Séance ordinaire du conseil territorial du 04 octobre 2022
EXTRAIT DU REGISTRE DES DÉLIBÉRATIONS
DÉLIBÉRATION n°2022-10-04_2924

Ivry-sur-Seine – Bilan de l'enquête publique relative à la déclaration de projet emportant mise en compatibilité du Plan Local d'Urbanisme portant sur l'intérêt général du projet de la ZAC Gagarine-Truillot

Bilan de l'enquête publique relatif au projet de déclaration de projet emportant mise en compatibilité du Plan Local d'Urbanisme de la ville d'Ivry-sur-Seine portant sur l'intérêt général du projet de la ZAC Gagarine-Truillot

Dossier d'approbation de la
déclaration de projet emportant
mise en compatibilité du Plan Local
d'Urbanisme portant sur l'intérêt
général du projet de la ZAC
Gagarine-Truillot

-Page 43, article 7.1.1 concernant l'article UR7 « **implantation des constructions par rapport aux limites séparatives** ».

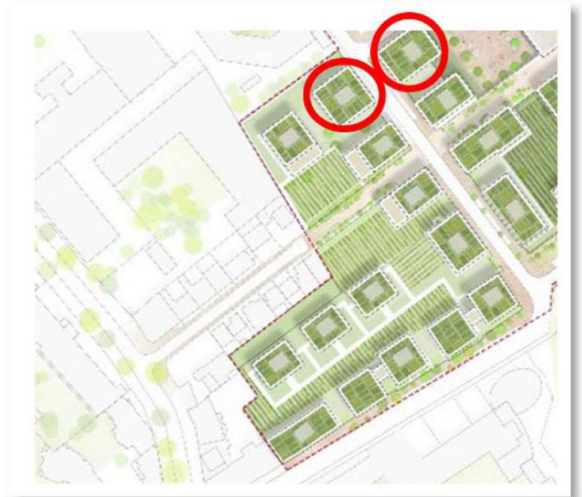
- *Nous nous opposons à la correction du PLU qui ne fixe pas de règle de retrait pour la zone UR1. Nous demandons un retrait minimum de 12 mètres en limite séparative pour toute construction.*

La question portant sur les jardins partagés et le traitement des espaces communs et les marges de retrait par rapport aux limites séparatives feront partie des échanges à venir avec les riverains.

Schéma de l'OAP du PLU modifié

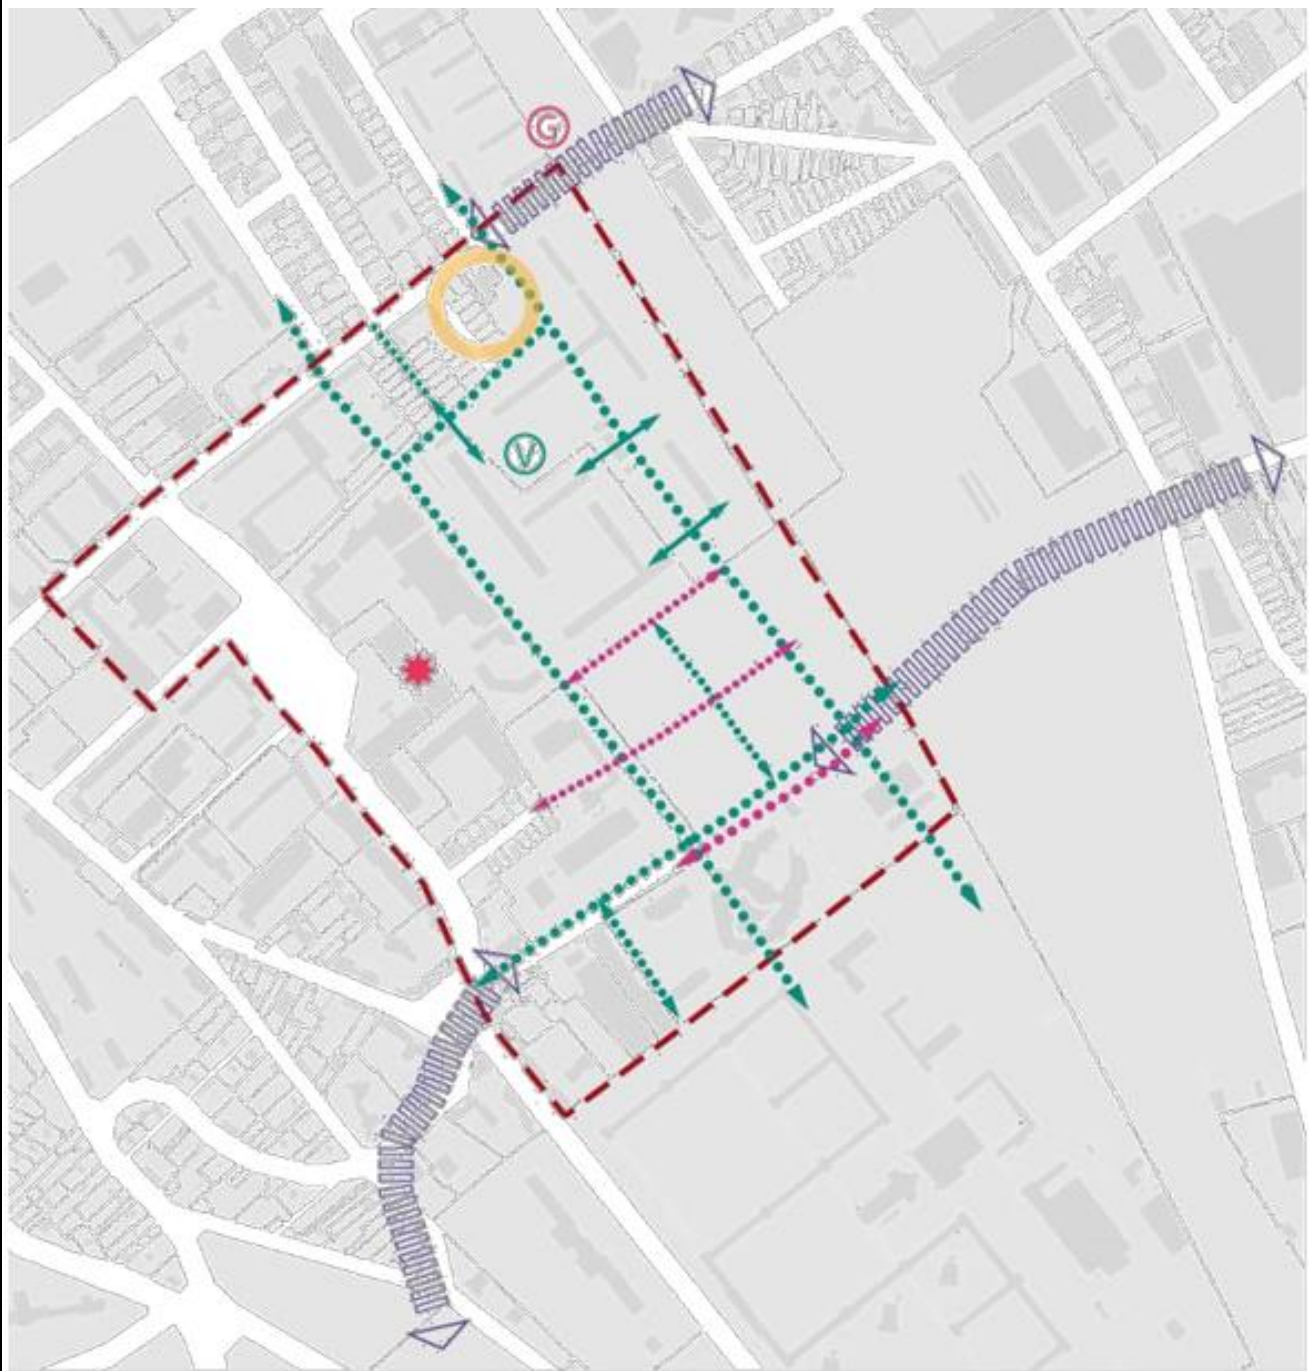
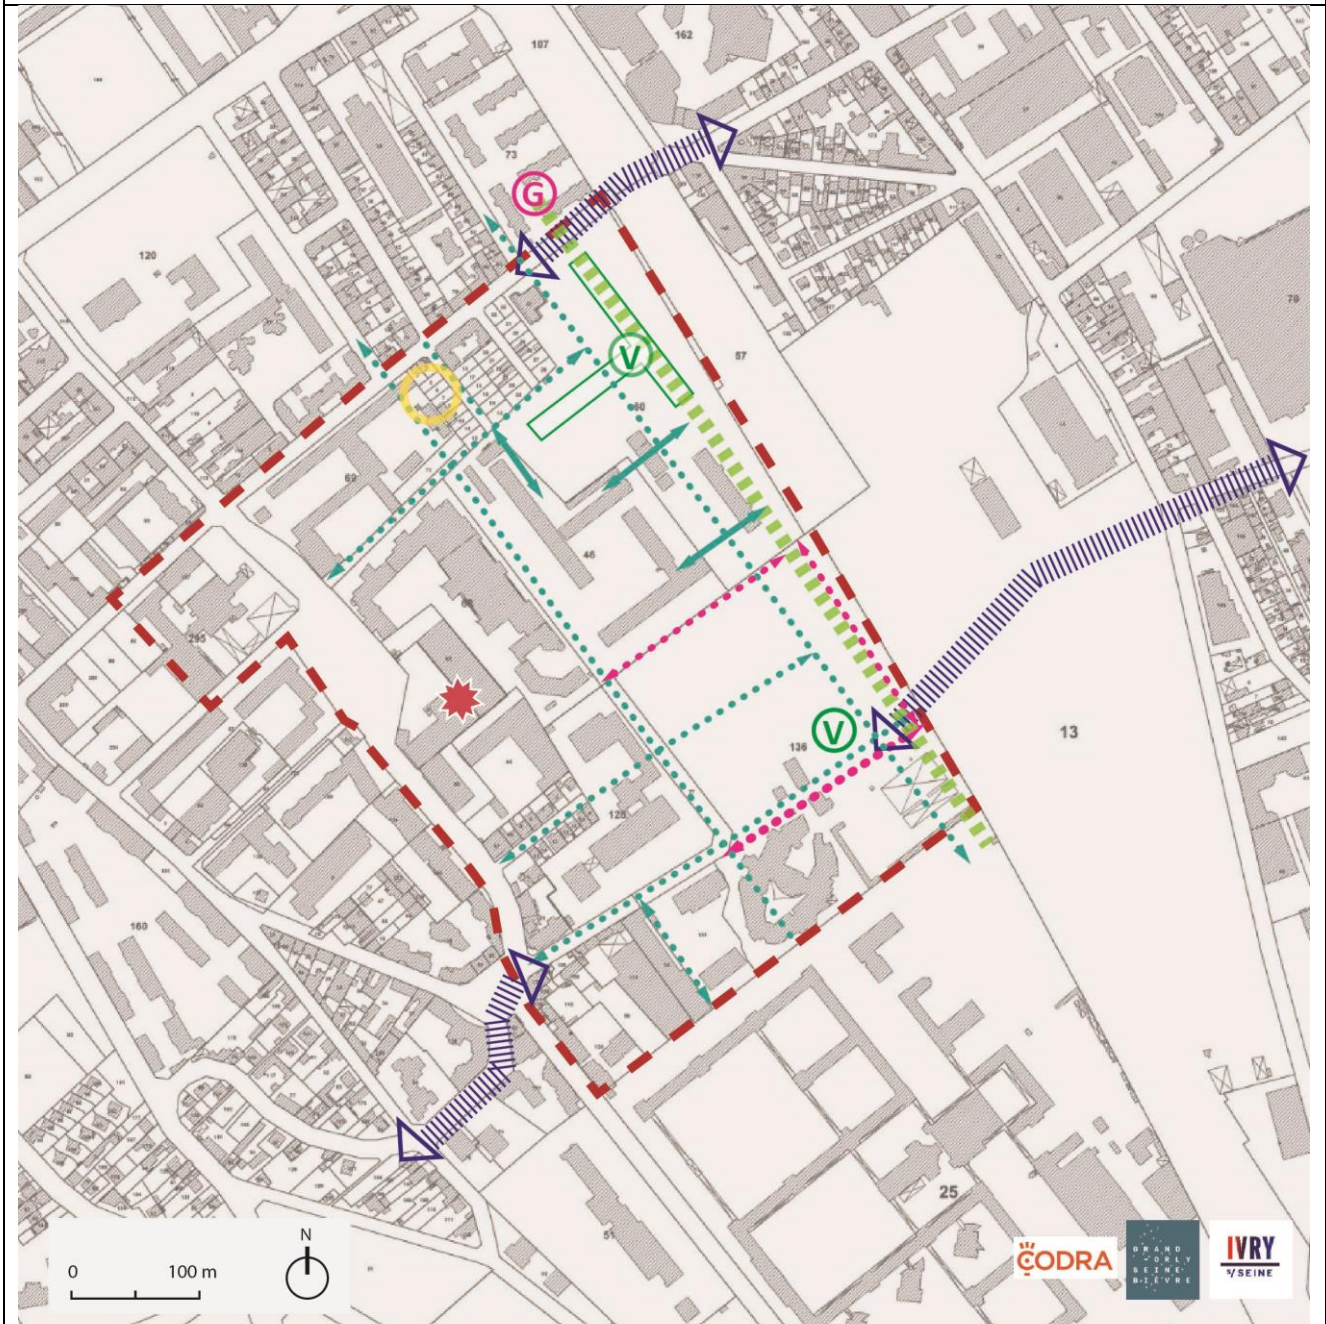
Remarques : J'attire votre attention sur la nécessité de mettre à jour des cartes des OAP « Gagarine/Truillot » : les « principes de voies à créer » et « principes de liaisons pour modes actifs à créer » doivent être spatialement ajustés pour être compatible avec le plan de voirie de la ZAC « Cheminements piétonniers d'Ivly-sur-Seine - zoom sur le secteur Gagarine/Truillot » : le « cheminement piéton sur parcelle privée à créer ou à rendre accessible au public » doit être complété pour être compatible avec le plan de voirie de la ZAC.

Sur les « principes de voies et des modes actifs à créer », la demande d'ajustements pour être compatible avec le plan de voirie de la ZAC est justifiée et sera prise en compte.

S'agissant de la carte « cheminement piéton sur parcelle privée à créer », la demande de compléments pour être compatible avec le plan de voirie de la ZAC est justifiée et sera prise en compte également.
